改善箇所説明図 ①

【不具合の内容】

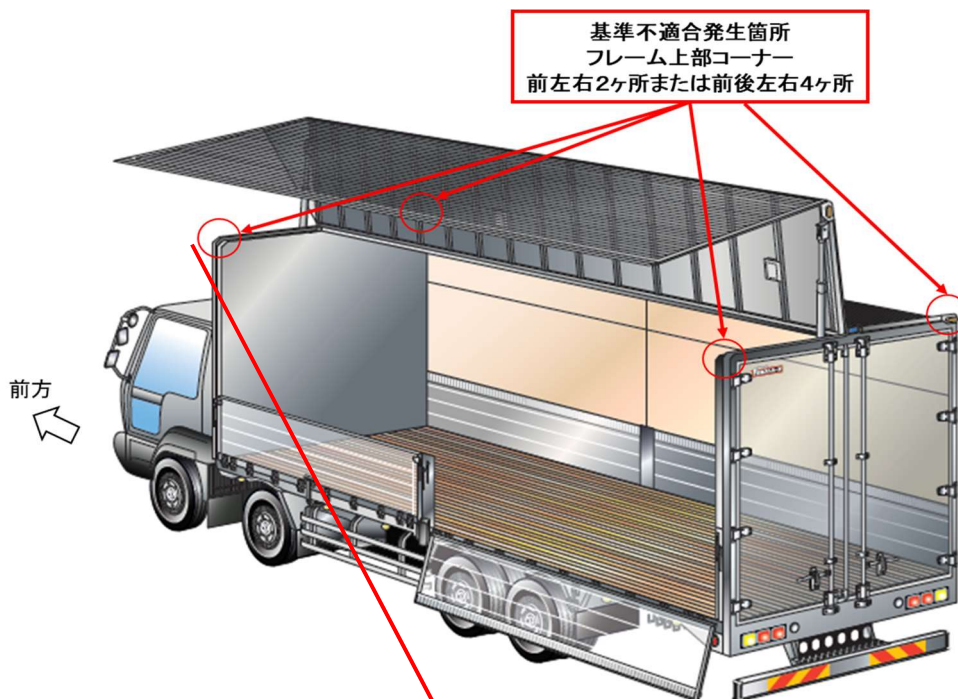
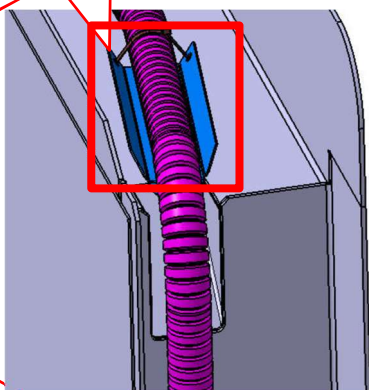
ウイング車において、ウイング開閉用油圧ホースの配索が不適切なため、フレーム上部コーナーに接触しているものがある。この状態でウイング開閉を繰り返すと、ホースがコーナーに強く押し当てられて損傷し、作動油が漏れ、ウイングが作動しなくなる場合がある。最悪の場合、ウイング開時に開用ホースが損傷すると、ウイングが降下するおそれがある。

全車両、油圧ホースにフレーム上部コーナーとの接触を防ぐプロテクターを取付ける。なお、プロテクターが取付けられない場合は、油圧ホースをハーネスバンドで吊り上げ、フレーム上部コーナーとの接触を防ぐ。また、油圧ホースに損傷がある場合は、損傷部を新品に交換する。

改善箇所説明図 ②

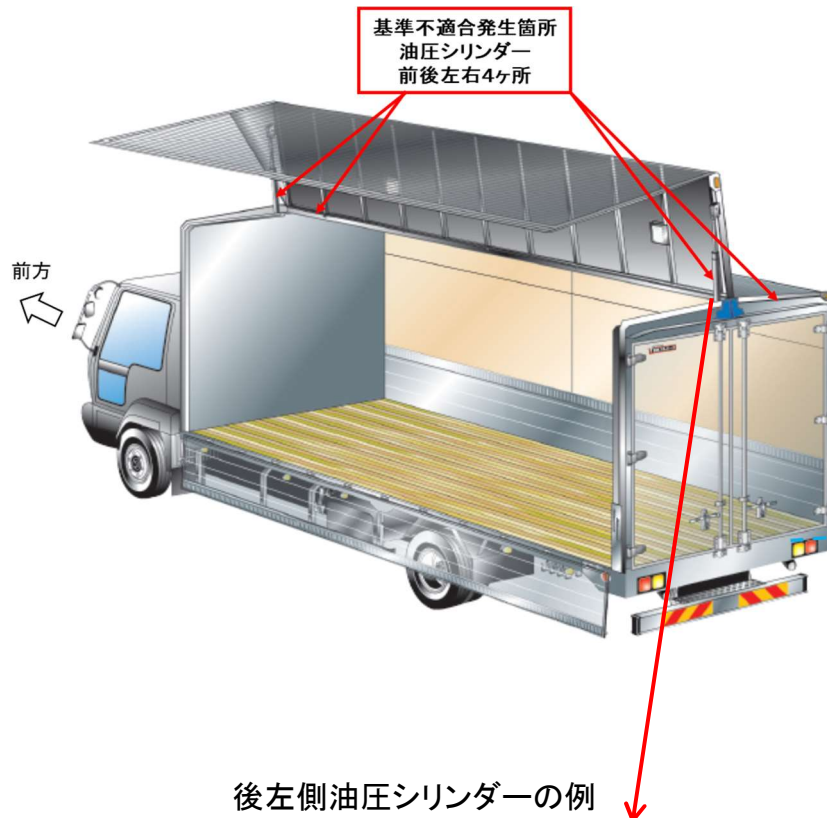
中型ウイング車において、ウイング開閉用油圧シリンダーの閉用配管継手の締付が不適切なため、継手が緩む場合がある。この状態でウイング開閉を繰り返すと、閉用ホースがフレームに接触して損傷し、作動油が漏れ、ウイングが作動しなくなるおそれがある。

全車両、油圧シリンダーの配管継手を規定トルクで締め付け直し、油圧ホースをハーネスバンドで固定する。
また、油圧ホースに損傷がある場合は、損傷部を新品に交換する。
